改善箇所説明図

Y-AMT:YAMAHA AUTOMATED MANUAL TRANSMISSION (自動変速機構)

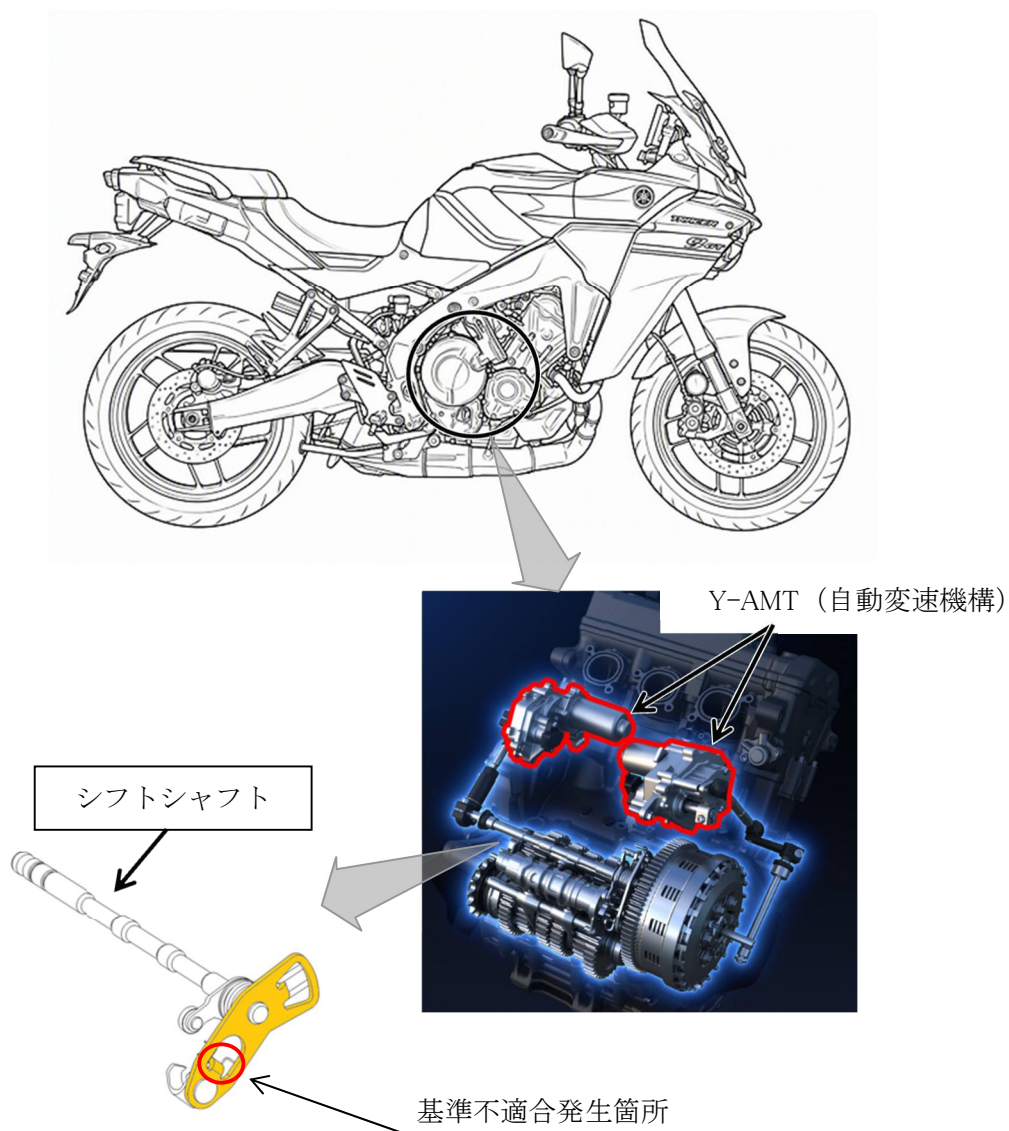
Y-AMT搭載車両の変速機において、シフトシャフトの強度検討が不十分なため、変速の繰り返しにより破損することがある。そのため、変速不良が発生してエンジン警告灯が点灯し、最悪の場合、Y-AMTが停止して変速操作ができなくなり、走行不能となるおそれがある。

改善の内容：全車両、シフトシャフトを対策品と交換する。
